福島第一原子力発電所 特定原子力施設に係る実施計画変更比較表（第Ⅱ章 2.33 5・6号機 放射性液体廃棄物処理系）

福島第一原子力発電所 特定原子力施設に係る実施計画変更比較表（第Ⅲ章 第1編）				
変 更 前		変 更 後		変 更 理 由
（外部放射線に係る線量当量率等の測定） 第60条 各プログラム部長及び各GMは、表60－1及び表60－2（第48条第1項（2）の区域内にある汚染のおそれのない管理対象区域内に限る）に定める管理対象区域内における測定項目について、同表に定める頻度で測定する。ただし、人の立ち入れない措置を講じた管理対象区域については、この限りでない。 2．放出・環境モニタリングGMは、表60－1に定める周辺監視区域境界付近（測定場所は図60に定める。）における測定項目について、同表に定める頻度で測定する。 3．放射線防護GMは、第1項の測定により、放出・環境モニタリングGMは、第2項の測定により、異常が認められた場合は、直ちにその原因を調査し、必要な措置を講じる。 4．各プログラム部長及び各GMは、第1項に定める測定結果を放射線防護GMに連絡する。放射線防護GMは、測定結果を記入したサーベイマップを作成する。		（外部放射線に係る線量当量率等の測定） 第60条 各プログラム部長及び各GMは、表60－1及び表60－2（第48条第1項（2）の区域内にある汚染のおそれのない管理対象区域内に限る）に定める管理対象区域内における測定項目について、同表に定める頻度で測定する。ただし、人の立ち入れない措置を講じた管理対象区域については、この限りでない。 2．放出・環境モニタリングGMは、表60－1に定める周辺監視区域境界付近（測定場所は図60に定める。）における測定項目について、同表に定める頻度で測定する。 3．放射線防護GMは、第1項の測定により、放出・環境モニタリングGMは、第2項の測定により、異常が認められた場合は、直ちにその原因を調査し、必要な措置を講じる。 4．各プログラム部長及び各GMは、第1項に定める測定結果を放射線防護GMに連絡する。放射線防護GMは、測定結果を記入したサーベイマップを作成する。		変更なし
表60－1		表60－1		
場 所	測定項目	所管GM	測定頻度

福島第一原子力発電所 特定原子力施設に係る実施計画変更比較表（第Ⅲ章 第２編）				
変 更 前		変 更 後		変 更 理 由
（外部放射線に係る線量当量率等の測定） 第１０１条 各プログラム部長及び各GMは、表１０１－１及び表１０１－２（第９３条の２第１項（２）の区域内にある汚染のおそれのない管理対象区域内に限る）に定める管理対象区域内における測定項目について、同表に定める頻度で測定する。ただし、人の立ち入れない措置を講じた管理対象区域については、こ

図－1 5・6号機 滞留水貯留設備 系統概要図 (廃止範囲)

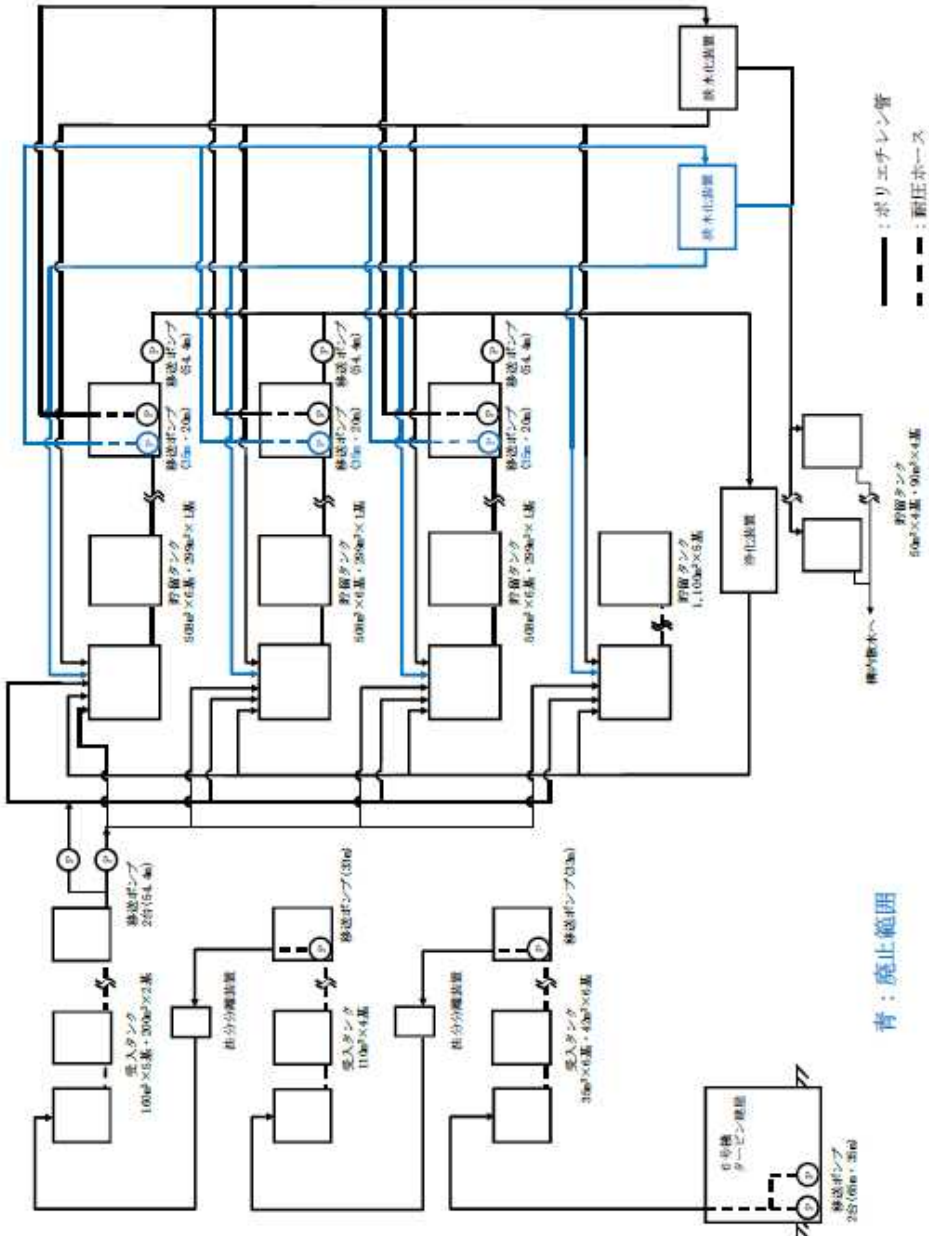
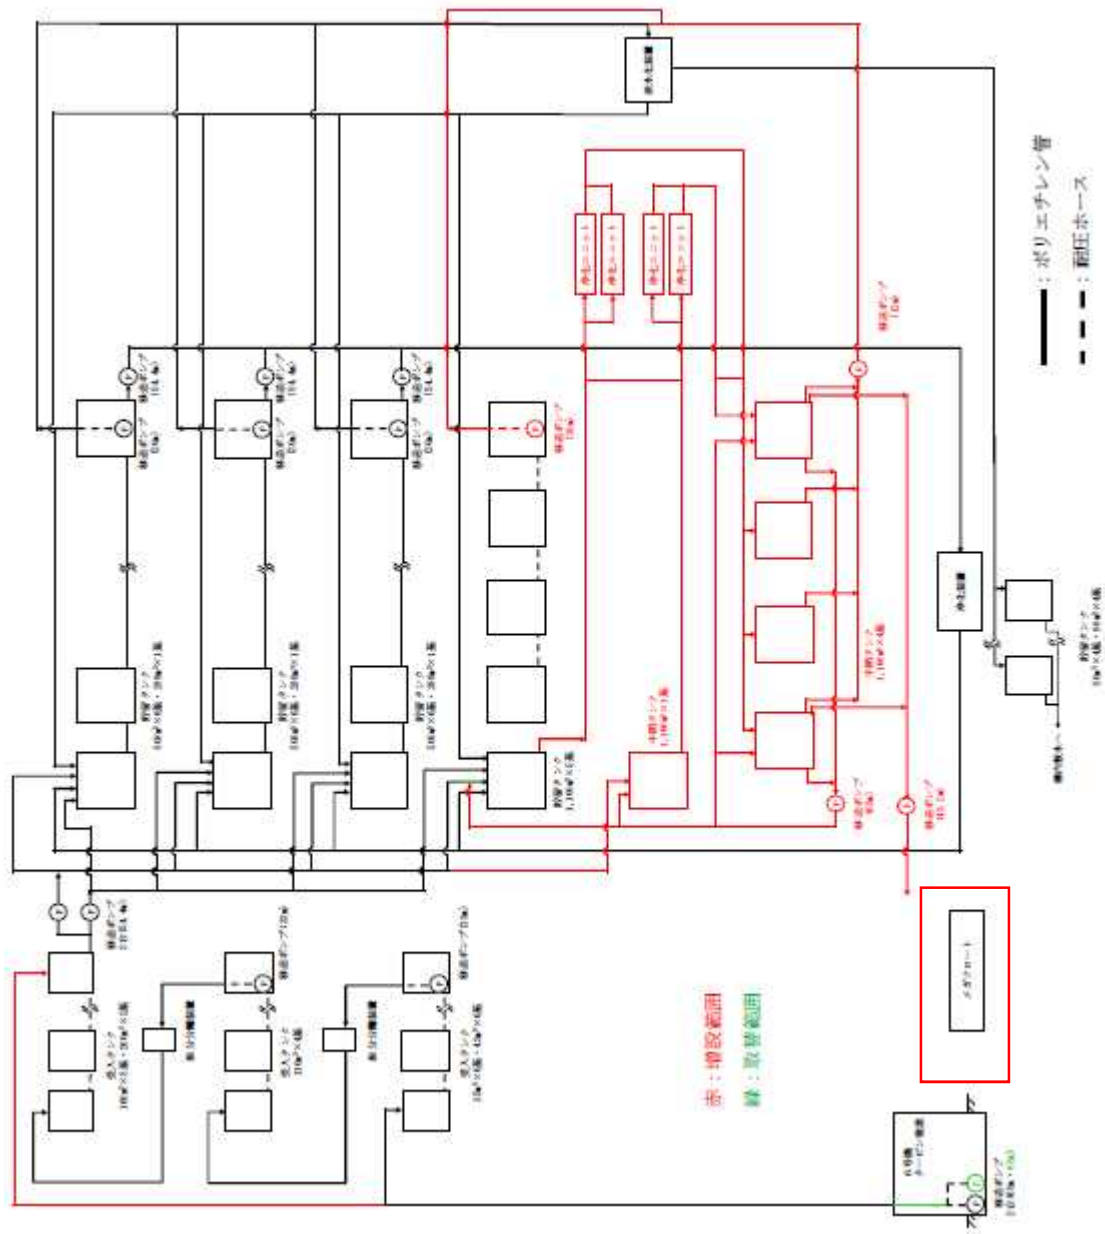
メガフロート廃止に伴い記載を削除

図－1 5・6号機 滞留水貯留設備 系統概要図（増設及び取替範囲）

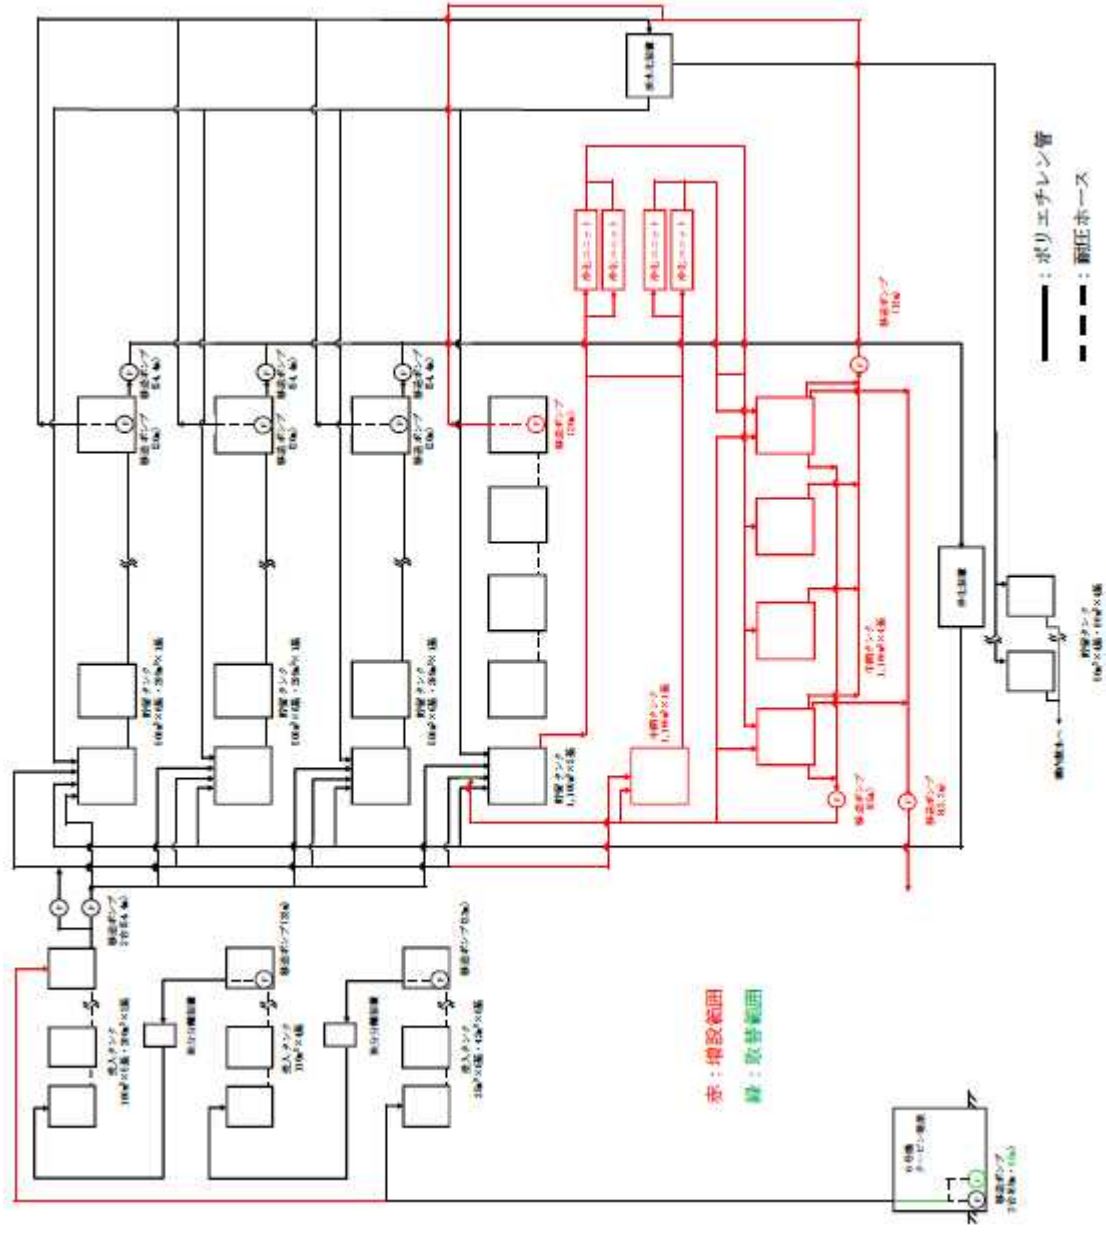
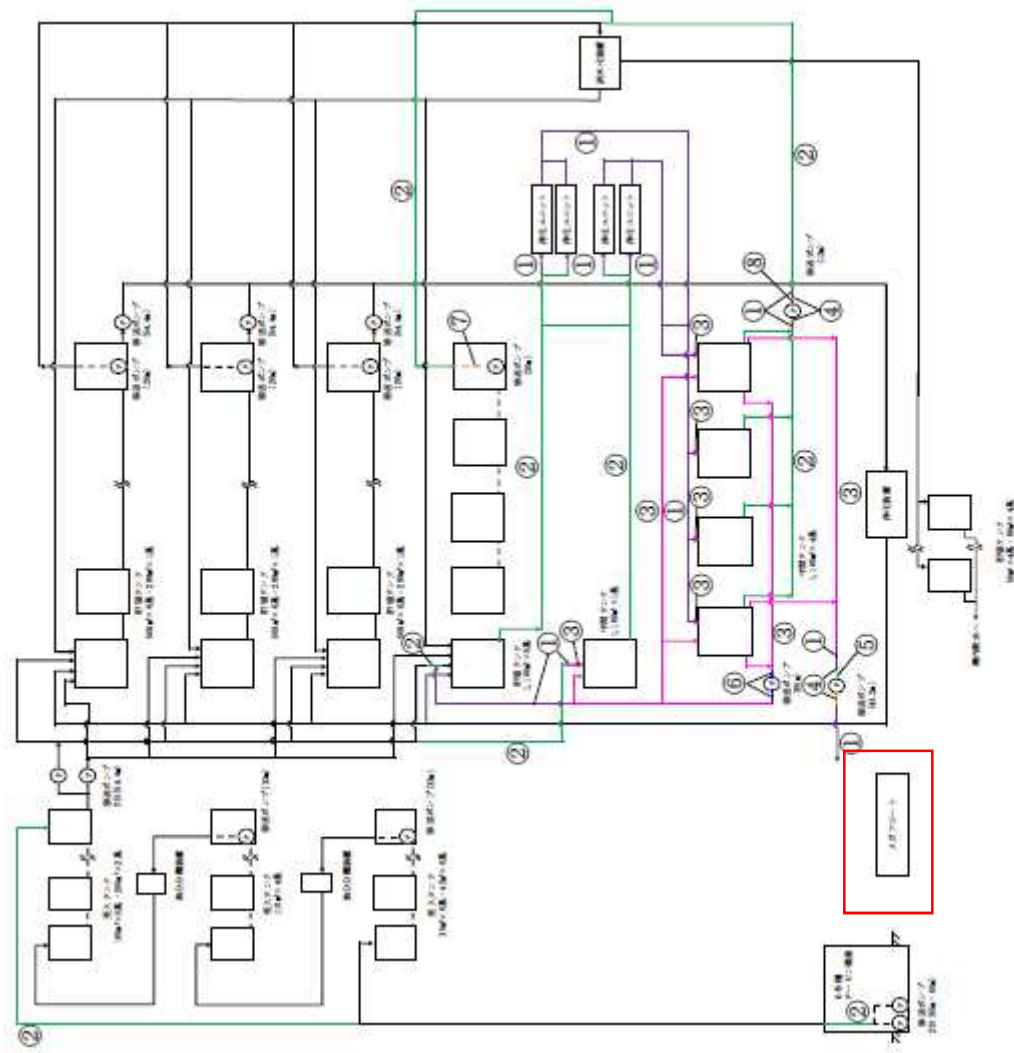
メガフロート廃止に伴い記載を削除

図-1 5・6号機 滞留水貯留設備 付属配管概要図 (増設及び取替範囲)

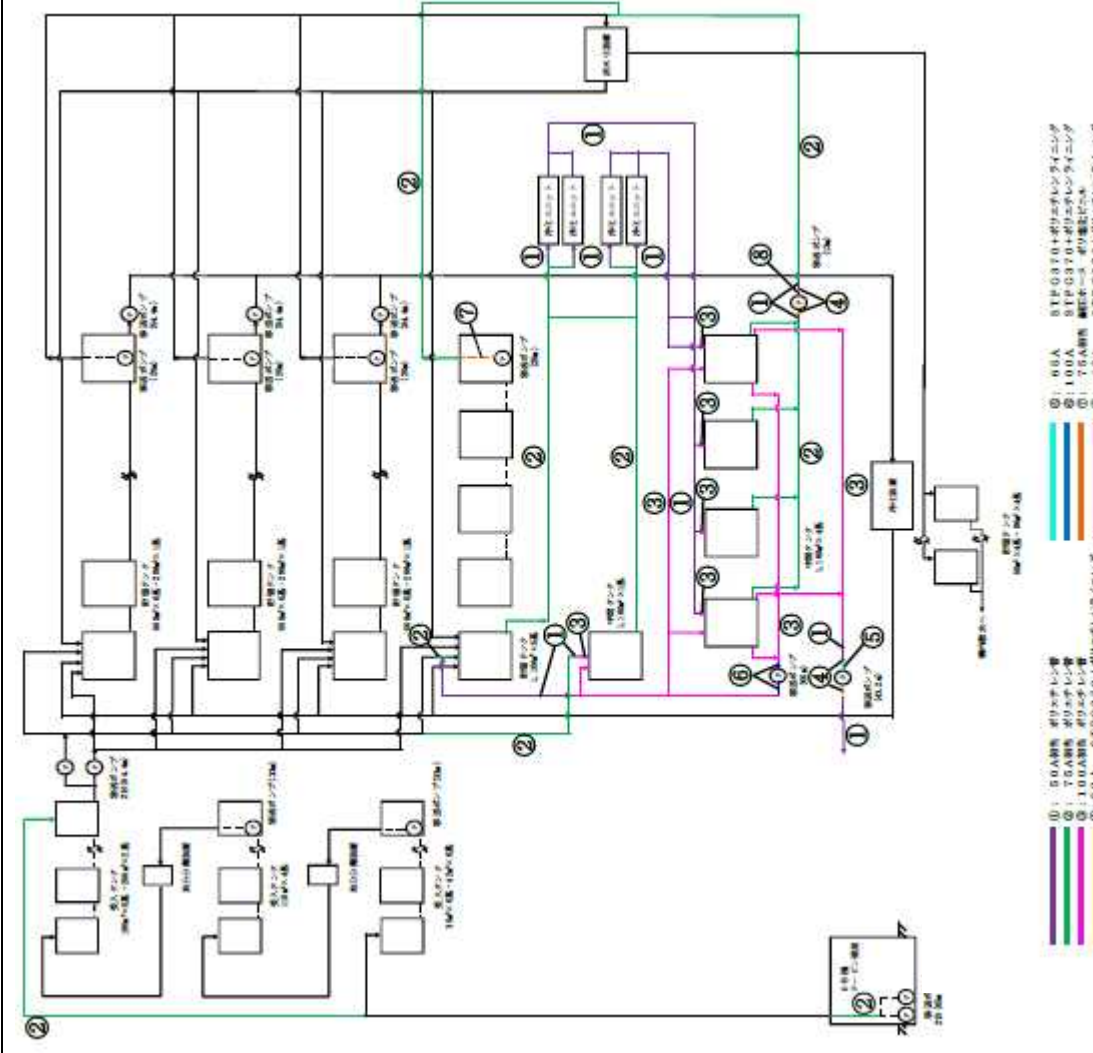
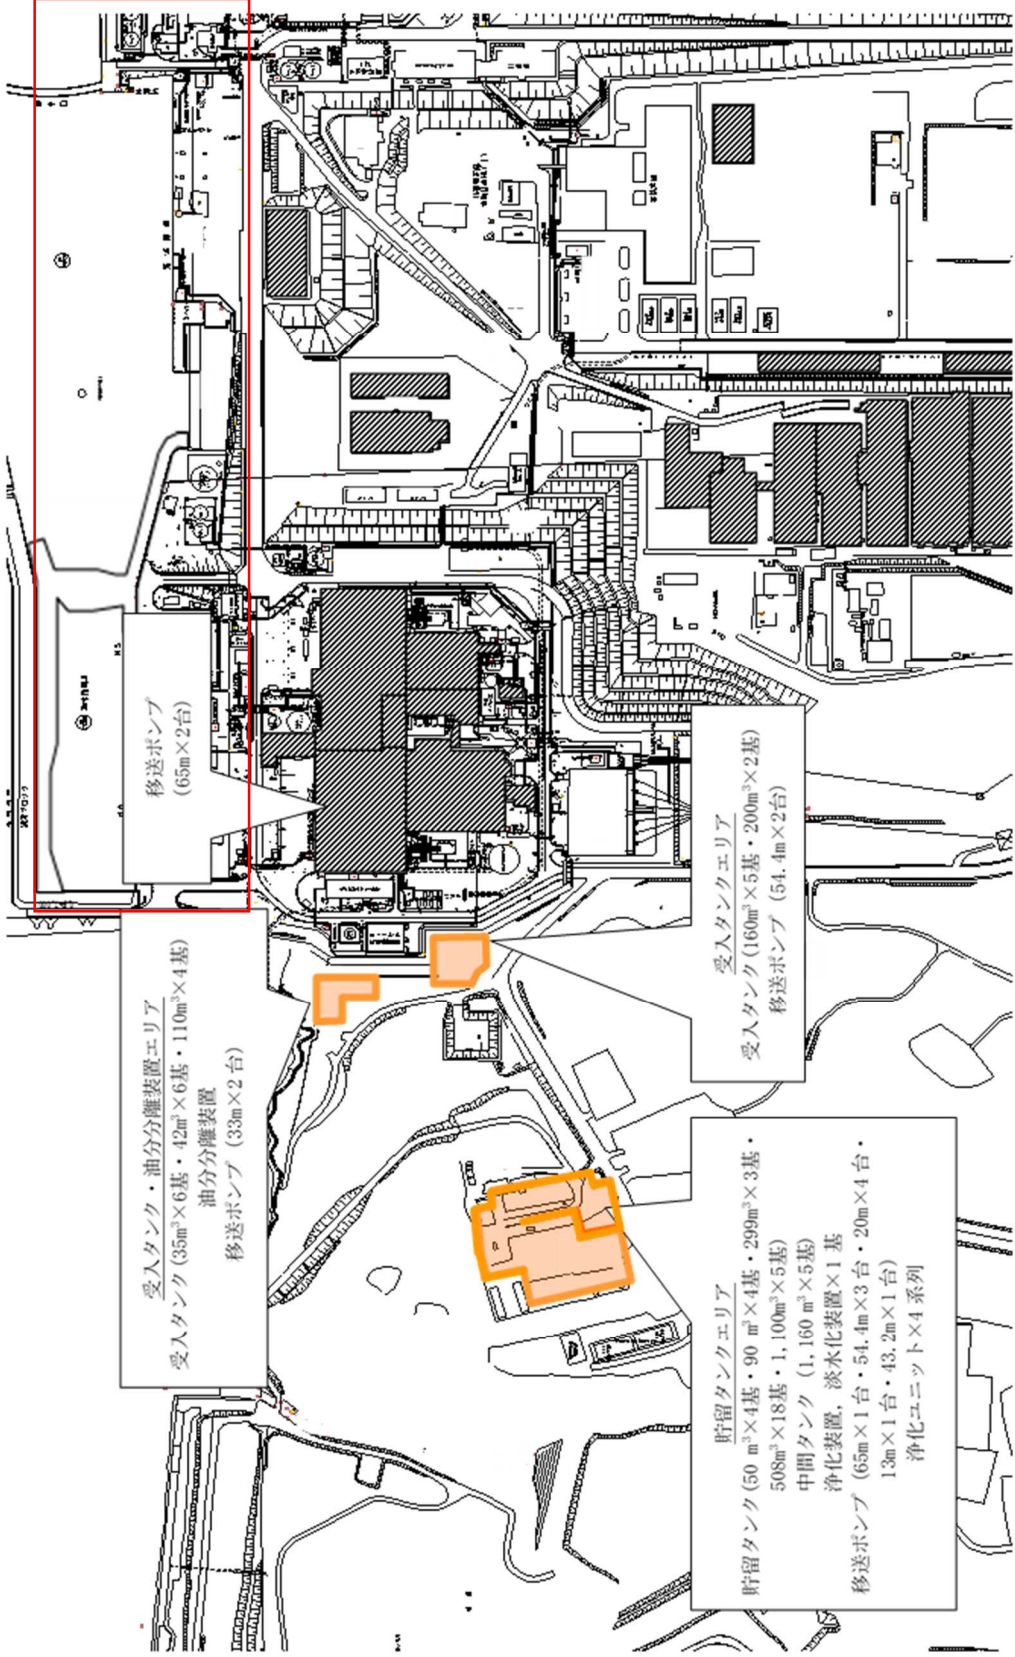
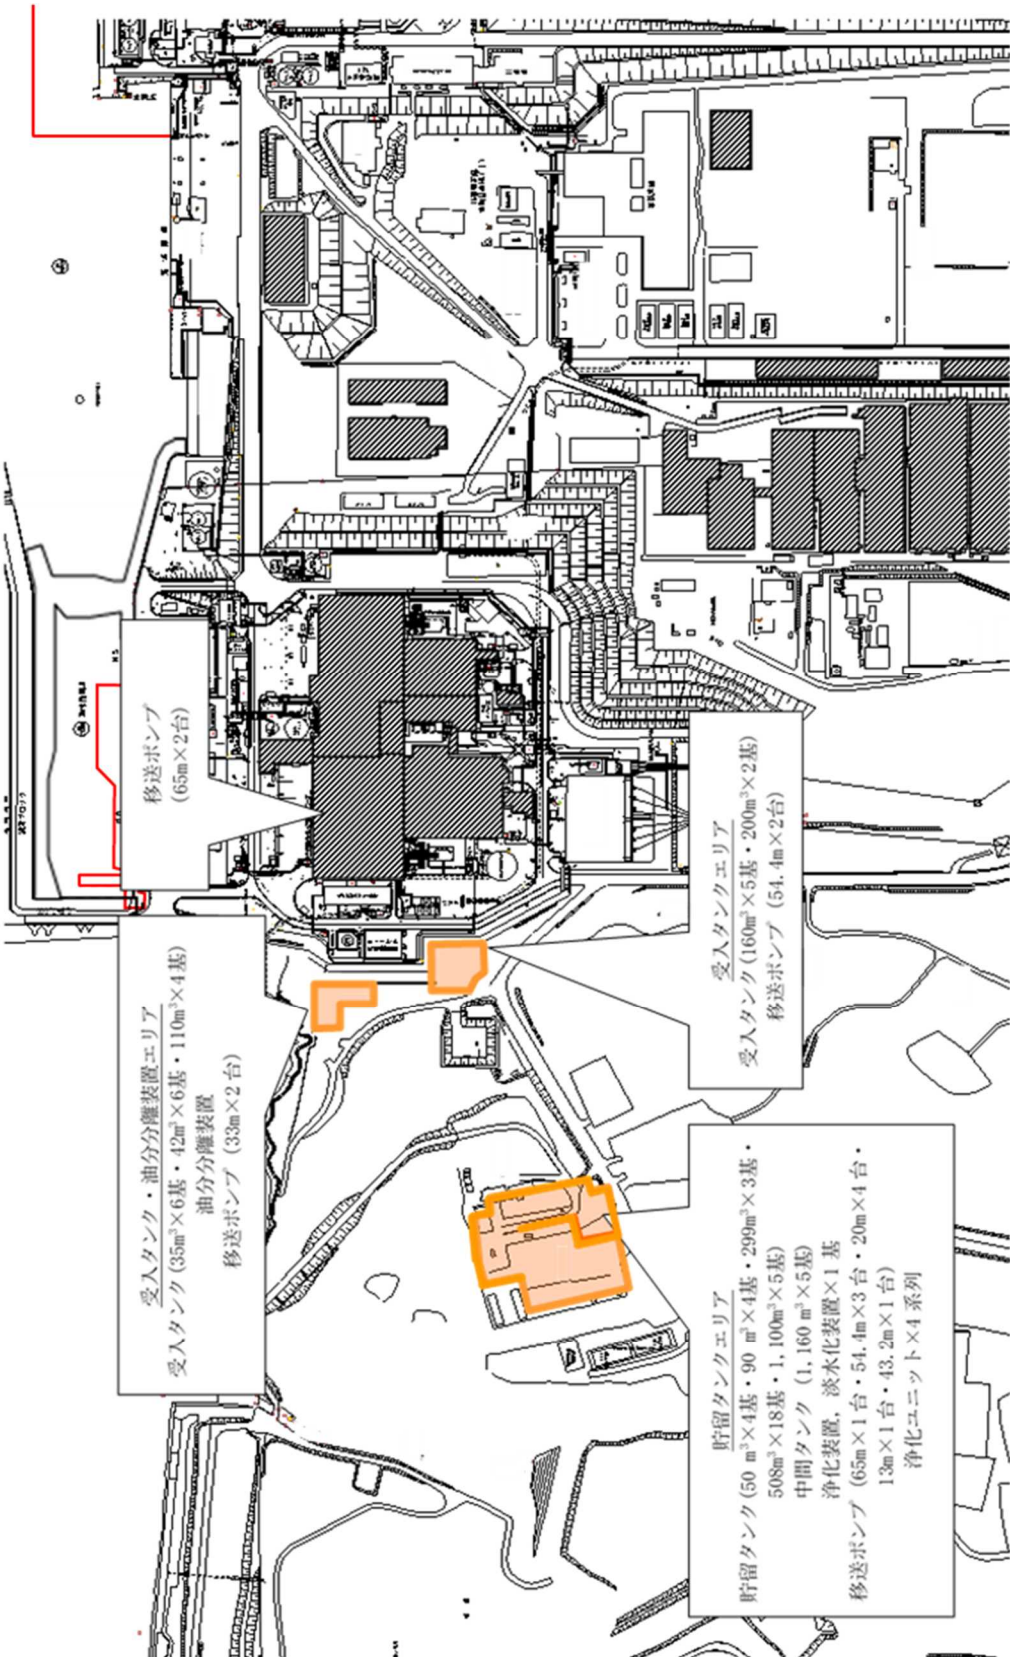
メガフロート廃止に伴い記載
を削除
